COMUNE DI CEMBRA - LISIGNAGO

PIANO REGOLATORE GENERALE VARIANTE 2019

RELAZIONE INTEGRATIVA

redatta ai sensi dell'art. 20 della LP 4 agosto 2015 n.15
IN RISPOSTA AI PARERI DEL SERVIZIO URBANISTICA E
TUTELA DEL PAESAGGIO
PROT. S013/2020/18.2.2-2019-196/ND DEL 17/09/2020
PROT. S013/18.2.2-2019-196/DP DEL 24/12/2020

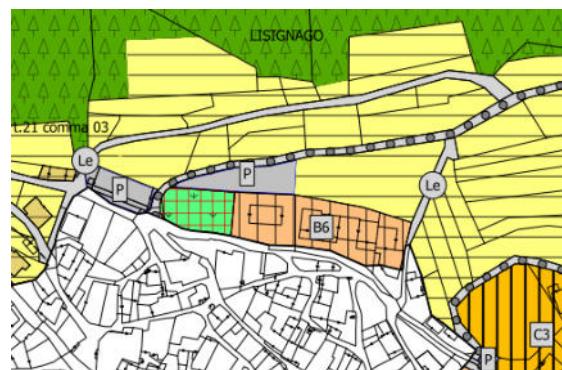
- C.1 - Varianti 2.02, 2.07 e 2.08: a seguito della vostra contro osservazione, si chiede di inserire come prescrizione nelle Norme di Attuazione del Piano e richiamo cartografico, quanto da noi rilevato in sede di prima adozione: "Il Servizio Geologico segnala che l'area è soggetta a pericolosità da caduta massi. Eventuali nuovi interventi edilizi (ad esempio aumenti volumetrici, aumento delle unità abitative e ampliamenti di nuove superfici a monte) su questa struttura dovranno essere subordinati a delle verifiche sulla criticità evidenziata".

Si sono integrate come richiesto le Norme di attuazione e la relativa cartografia.

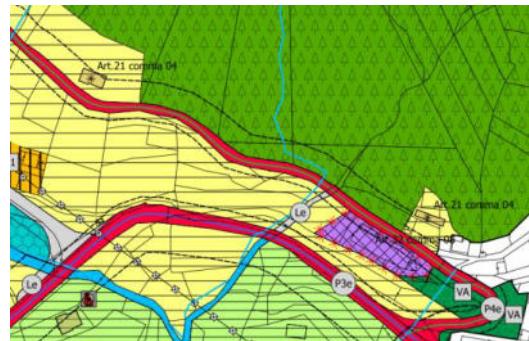
- C.2 - Varianti 4.03 e 4.04: Inserire la prescrizione da noi data in fase di prima adozione, all'interno delle Norme di Piano e richiamo cartografico: "Il Servizio Geologico prescrive che, in fase di progetto, venga verificata la pericolosità da crolli rocciosi ed in generale la stabilità del versante a monte dell'area in esame oltre alla valutazione di eventuali ed opportune opere di protezione".

La prescrizione risulta superata in quanto per le varianti 4.03 e 4.04 si prevede lo stralcio ed il ripristino della destinazione urbanistica preesistente alla variante 2019 del PRG. (vedi punto F.2 della presente relazione).

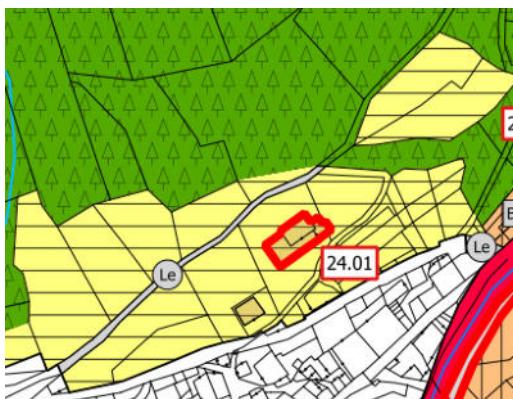
- C.3 - Varianti 11.01, 11.03 e 24.01: Le varianti sono relative all'inserimento "di edifici esterni al centro abitato non normati". Si prende atto dell'esistenza degli edifici e di tale classificazione, ma si segnala che la normativa relativa a queste strutture deve riferirsi alla norma della Carta di Sintesi geologica del PUP, che non prevede gli aumenti volumetrici come indicati nelle NdA del Piano.

Si sono integrate come richiesto le Norme di attuazione e la relativa cartografia.

1.1 MADERLINA

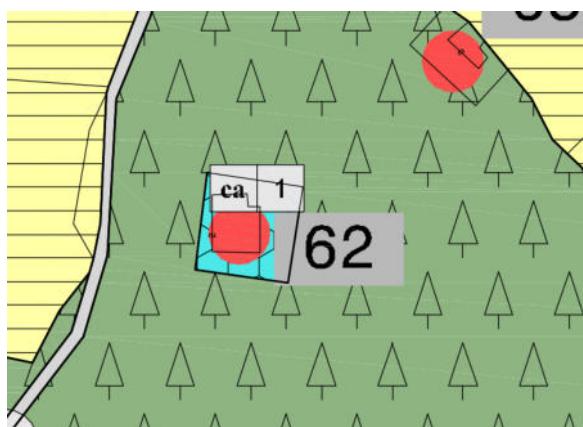
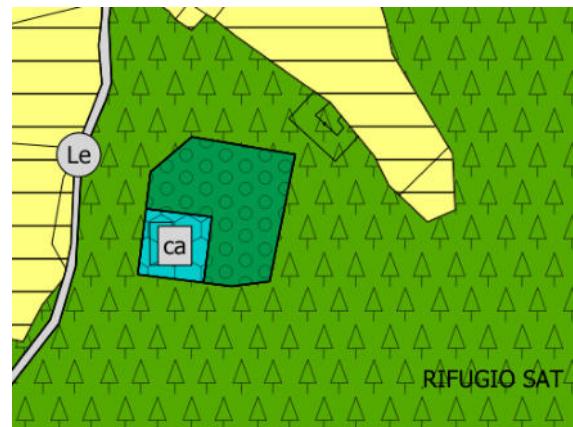
- D.6 - 30.01 Si ribadisce il parere negativo in quanto la nuova destinazione urbanistica potrà essere adottata una volta effettuato il cambio coltura, che dovrà valutare la fattibilità di tale trasformazione d'uso.

Si allega il cambio di coltura ottenuto in data 11/05/1998 prot. 189 S044-U085 del Comitato Tecnico Forestale.

Tale variazione non è però stata recepita come variante cartografica negli elaborati del PRG di Cembra, e pertanto nella stesura della Variante 2019 al PRG, si prevede di adeguare la cartografia a tale situazione, e pertanto tale variante si configura come variante cartografica.

A fronte del fatto che l'attuale utilizzo dell'area su cui insiste anche la p.ed. 340 "Maderlina" è di fatto adibito a spazio di verde attrezzato, si prevede anche una variante urbanistica che determina la modifica della destinazione degli spazi aperti da aree a prato pubblico a verde pubblico attrezzato mentre la p.ed. 340 mantiene la destinazione urbanistica attuale di attrezzature pubbliche – Civile amministrativo.

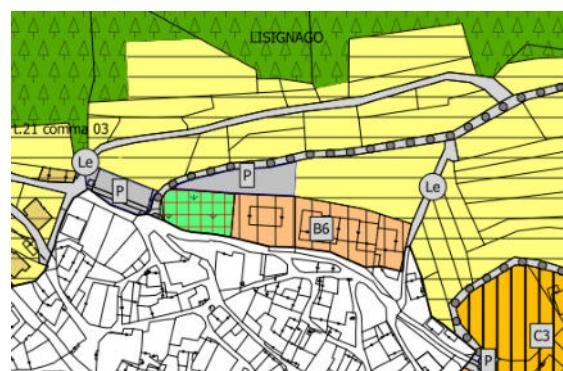
D.7 - Per quanto riguarda la revisione del PEM, si richiama al rispetto delle indicazioni contenute nella delibera del Comitato Tecnico Forestale n.376 del 18 novembre 1996, che ritiene ammissibile, in linea generale, la trasformazione di coltura per il recupero o la riedificazione dei ruderii qualora risultino soddisfatti almeno due dei seguenti requisiti:

1. il manufatto deve risultare in posizione di margine o compreso in una fascia di circa 20 metri dal margine del bosco;
 2. il manufatto non deve essere collocato entro una compagine forestale evoluta;
 3. non deve sussistere la necessità di realizzare nuovi accessi stradali di lunghezza superiore a m 50.
- La prescrizione è relativa al PEM e quindi non viene considerata in tale sede.

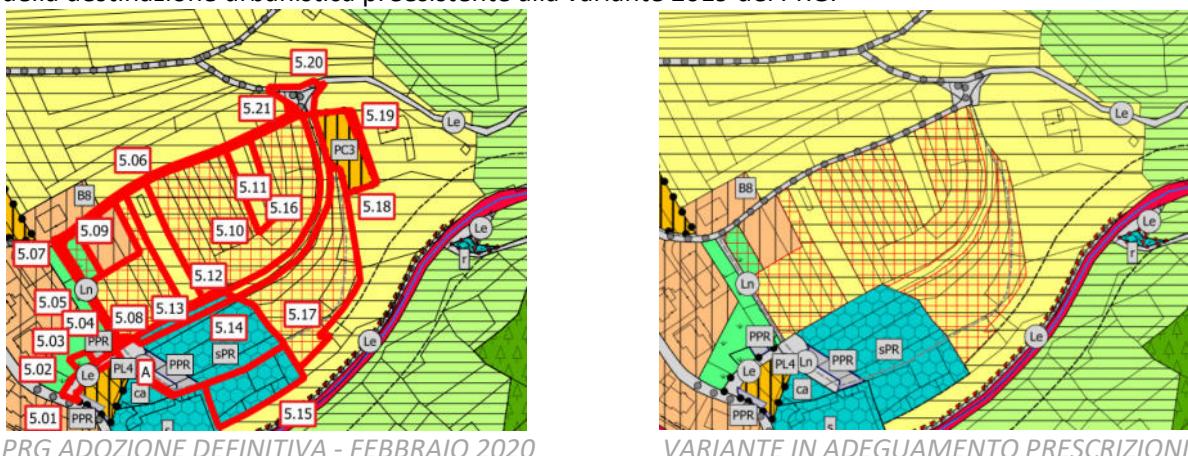
E.2 - Relativamente alla variante 5.18 si ribadisce che l'individuazione di un lotto residenziale in sostituzione deposito agricolo attualmente esistente all'interno di un vasto contesto agricolo costituirebbe un'eccezione slegata dal disegno urbano.

La prescrizione risulta superata in quanto per la variante 5.18 si prevede lo stralcio ed il ripristino della destinazione urbanistica preesistente alla variante 2019 del PRG.

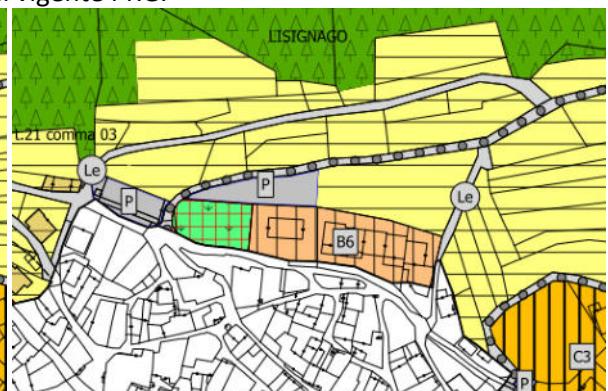
- 4.03 - Il Servizio Geologico conferma la pericolosità dell'area che, con l'entrata in vigore della nuova CSP, ricade in P3 per crolli rocciosi. La variante (da parcheggio ad area residenziale) ai sensi dell'art. 16 delle N.d.A. della CSP, non può essere ammessa se non previo studio di compatibilità da valutare in sede di adozione della variante stessa.

Si recepiscono le osservazioni stralciando la variante 4.03 e ripristinando quindi la destinazione urbanistica di tale area a quella prevista nel vigente PRG.

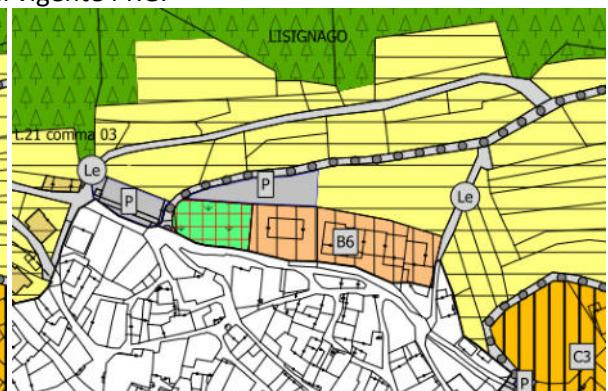
- 4.04 - La variante prevede una nuova area residenziale dall'attuale destinazione agricola. Il Servizio Geologico evidenzia che, al contrario della precedente variante (4.03), solo una parte limitata ricade in P3 per crolli e pertanto per questa se ne chiede lo STRALCIO. La restante area ricadente in penalità P2 per crolli appare leggermente in posizione defilata dalle aree rocciose sorgenti di distacco che, invece, interessano principalmente l'area limitrofa. Per quest'ultimo settore si conferma quindi la possibile pericolosità dell'area, ma si rimanda ad una fase di progetto la verifica sulla pericolosità indicata e il rispetto di quanto prescritto all'art. 17 delle N.d.A. della CSP (per questo settore resta confermato quindi il parere espresso in fase di precedente adozione).

Si recepiscono le osservazioni stralciando la variante 4.04 e ripristinando quindi la destinazione urbanistica di tale area a quella prevista nel vigente PRG.

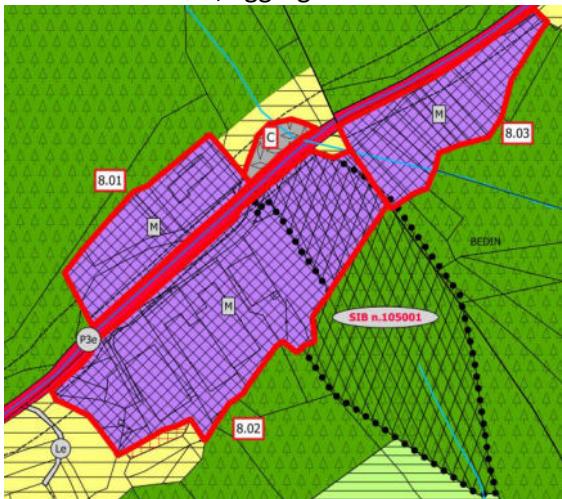
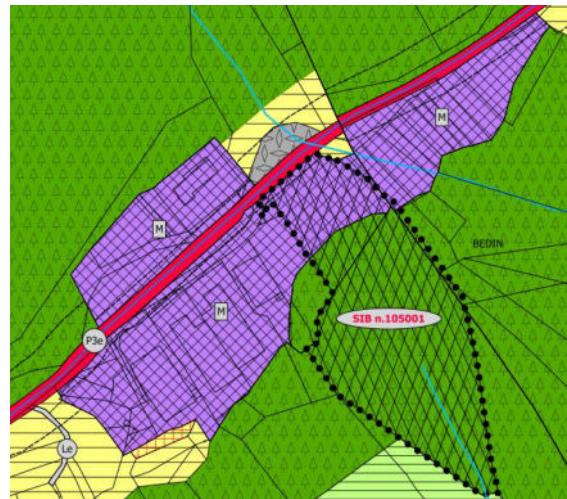
8.02 - Il Servizio Geologico chiede lo STRALCIO della parte ricadente in area P4 per frane (l'area corrisponde al ciglio superiore di una nicchia di frana potenzialmente in erosione regressiva), proponendo di destinare la stessa a bosco come da stato dei luoghi. Il Servizio Bacini montani rileva che la variante è interessata da un tratto coperto.

Si recepisce l'osservazione stralciando dall'area a destinazione produttiva la zona con categoria di rischio P4, aggregandola alla confinante area a bosco.

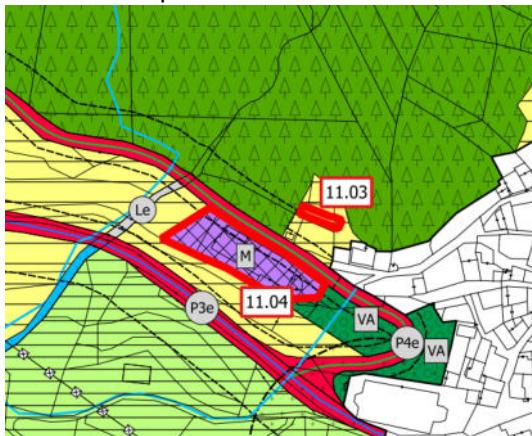
9.01 - Il Servizio Geologico chiede lo STRALCIO della limitata fascia di area in variante a penalità P3 e P4 per crolli rocciosi. Il Servizio Bacini montani chiede lo STRALCIO per la parte ricadente in APP. Diversamente, la variante in corrispondenza di tale area è ammissibile previa redazione di uno studio di compatibilità ai sensi dell'art. 18 delle N.d.A. della CSP.

Si recepisce l'osservazione modificando l'articolo 32 delle norme di attuazione, in modo da equiparare le attività di cui è possibile l'insediamento nelle aree a rischio crollo e da approfondire, a quelle previste nel precedente articolo 48 delle norme di attuazione del PRG vigente. In tale modo per dette aree non si determina di fatto alcuna variante urbanistica e pertanto non si determina un incremento del rischio a fronte delle possibilità precedentemente previste dall'articolo in variante.

L'art. 32 risulta modificato con il nuovo comma 08 che specifica:

*"Per le aree evidenziate con specifico asterisco *, ricadenti nelle aree a penalità P3, P4 per crolli rocciosi e in aree da approfondire APP della Carta di Sintesi delle Pericolosità, non è possibile l'insediamento delle attività previste nel comma 01 ai punti, da i) a n)."*

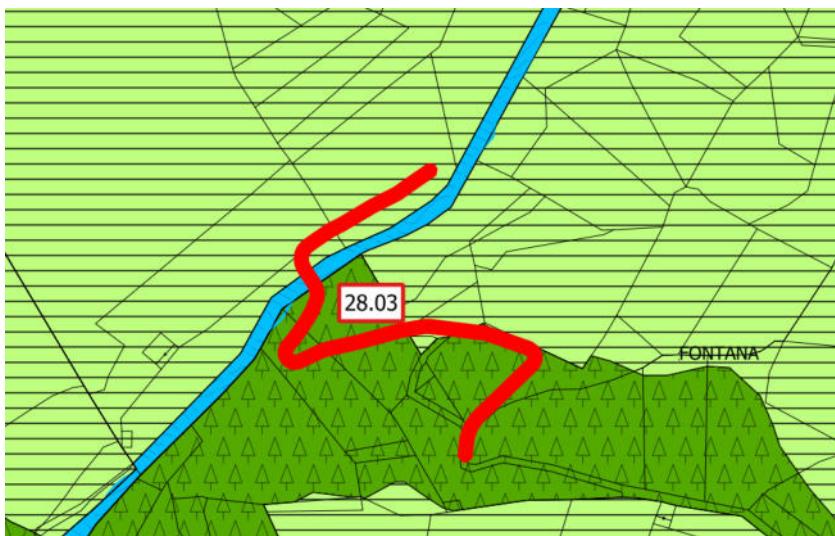
20.07 - La variante è legata alla precedente (20.06) per il vincolo normativo PL01, che prevede l'obbligo del privato di realizzare la viabilità prevista alla variante 20.06. Si fa presente che il lotto ricade per una limitata area, in penalità P3 per frana, quindi si rimanda a quanto previsto all'art. 16 delle N.d.A. della CSP in sede di variante.

Si recepisce l'osservazione come specificato al precedente punto 20.06

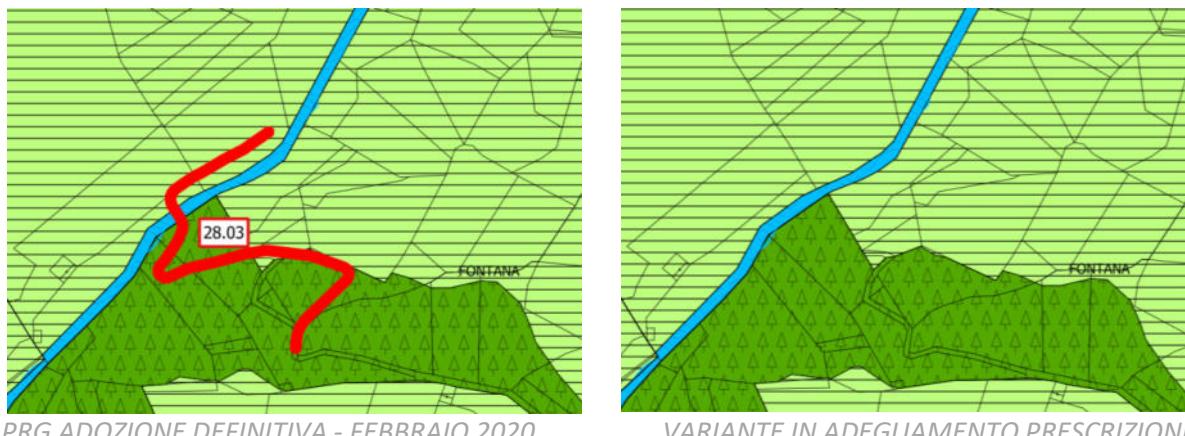
28.03 - Il Servizio Bacini montani e il Servizio Geologico esprimono parere NEGATIVO in quanto la variante ricade in aree a penalità P4, P3 e APP. Il parere può essere rivisto sulla base di uno studio di compatibilità redatto ai sensi della normativa della CSP (artt. 15, 16 e 18).

In relazione a tale punto si ritiene di ripercorrere, al fine di chiarire la situazione, l'iter tecnico amministrativo del progetto della nuova viabilità che prevede la realizzazione di un nuovo ponte sul Rio Scorzai.

In conclusione a fronte dell'impossibilità scaturita dai colloqui intercorsi con il Servizio Urbanistica di modificare il tracciato della viabilità di progetto in conformità a quello definitivo approvato dal Servizi Bacini Montani, tracciato che sarà oggetto dell'intervento, si ritiene di prevedere lo stralcio della variante 28.03 che individua un tracciato ad oggi non realizzabile, dalla presente variante del PRG.
